対策箇所説明図

(A-A断面拡大図)

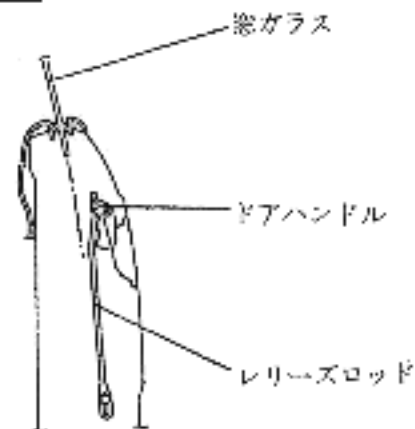
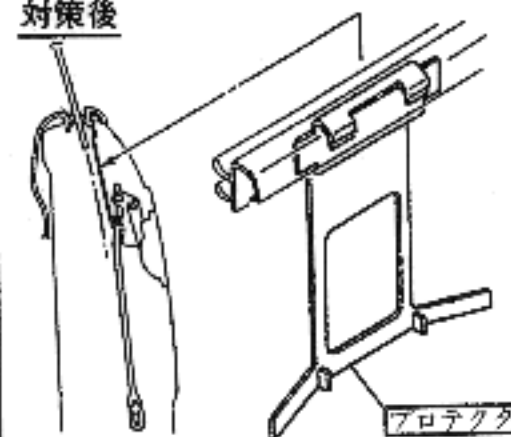
欠陥発生箇所

(ドアハンドルのリリースロッド)
連結部が破損する

対策内容

{ 全車両、リリースロッドの倒れを防止する }
プロテクタを装着する。
